Reactienota Inspraak- en Overleg

Bestemmingsplan De Meihorst

Betreft: inspraakreactie/zienswijze op voorontwerp bestemmingsplan "De Meihorst"

Discrepanties in Morfologie

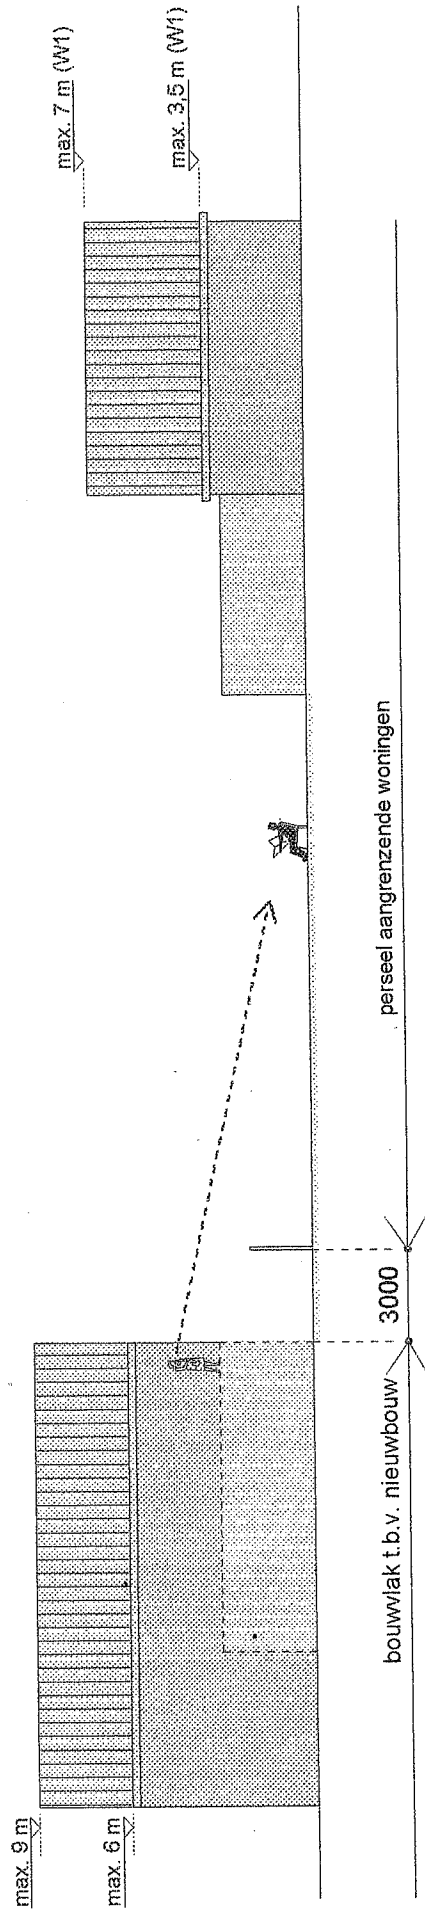
De morfologie en inpassing van de volumes binnen de bestaande omgeving zijn van een andere orde dan de volumes die het bestemmingsplan toelaat.

Het concept bestemmingsplan voldoet niet aan een goede inpassing in de bestaande morfologie

Discrepanties in Morfologie

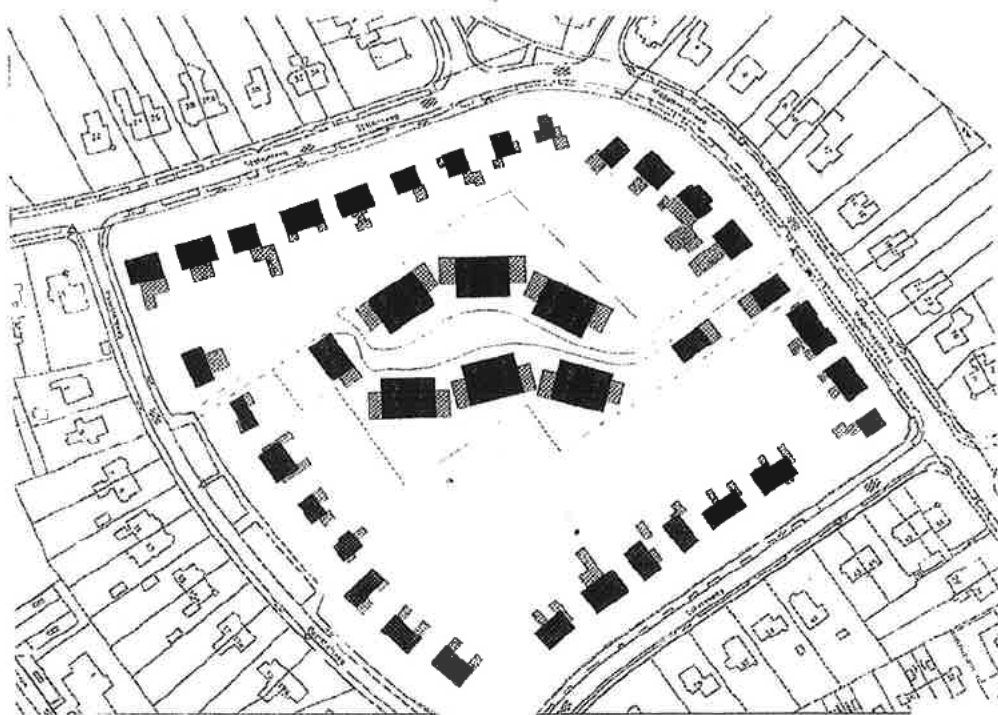
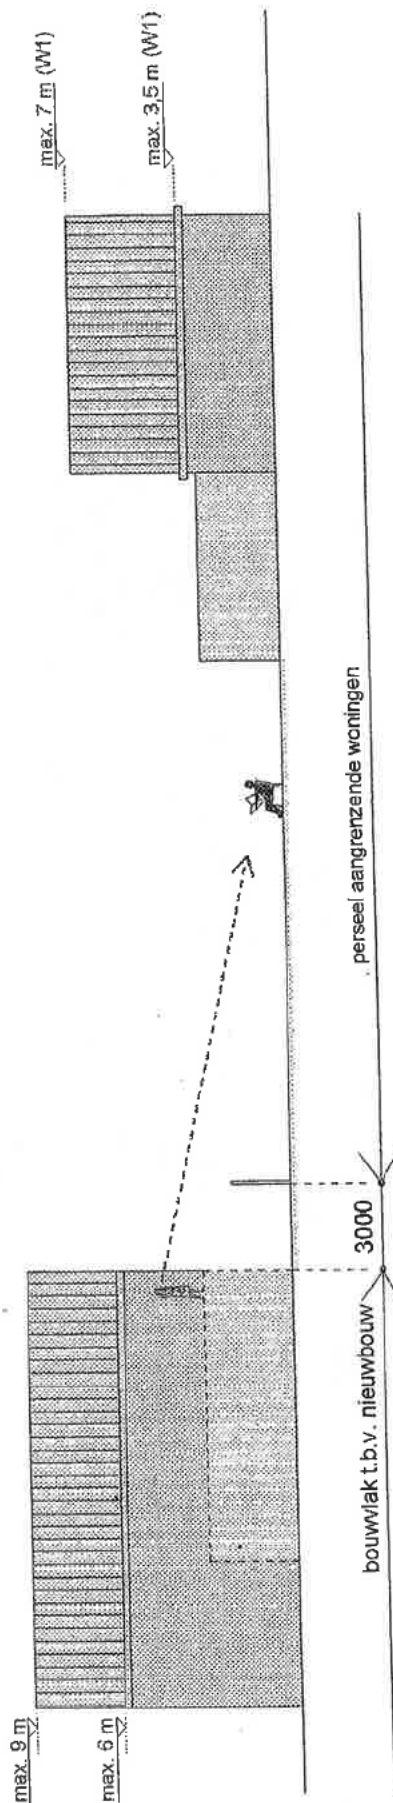
De morfologie en inpassing van de volumes binnen de bestaande omgeving zijn van een andere orde dan de volumes die het bestemmingsplan toelaat.

Het concept bestemmingsplan voldoet niet aan een goede inpassing in de bestaande morfologie

Discrepanties in Morfologie

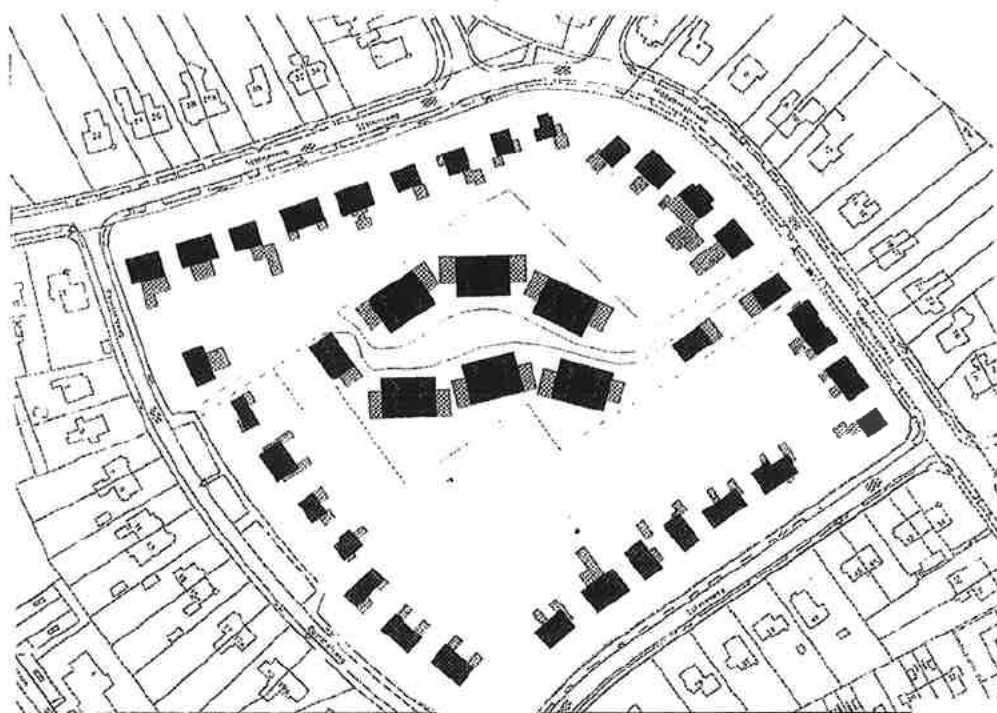
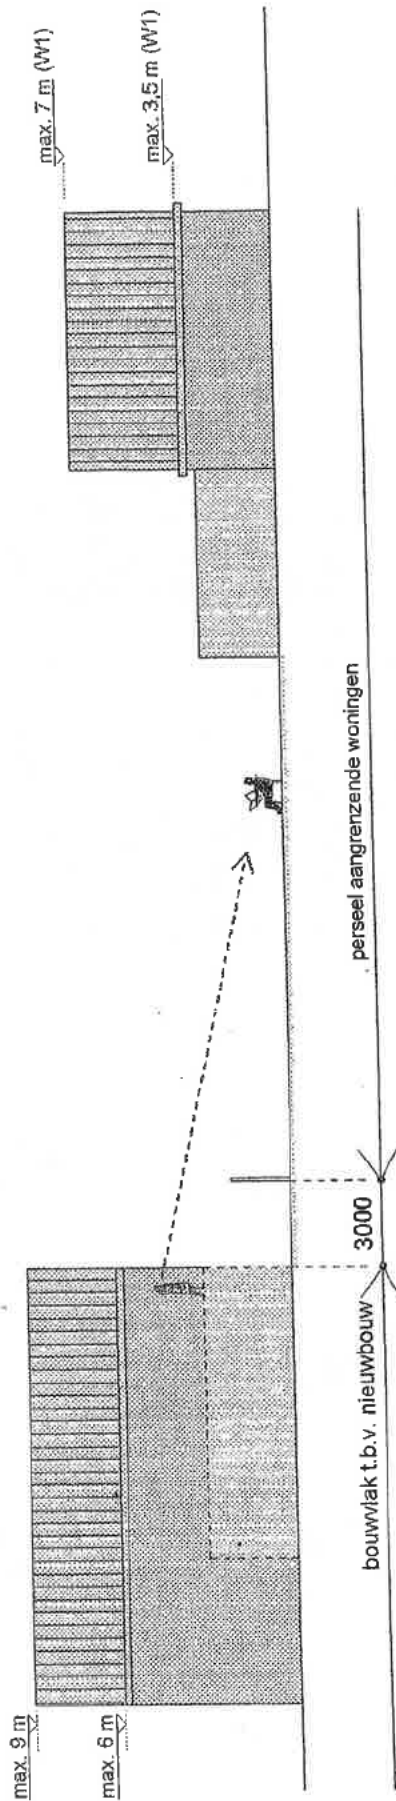
De morfologie en inpassing van de volumes binnen de bestaande omgeving zijn van een andere orde dan de volumes die het bestemmingsplan toelaat.

Het concept bestemmingsplan voldoet niet aan een goede inpassing in de bestaande morfologie
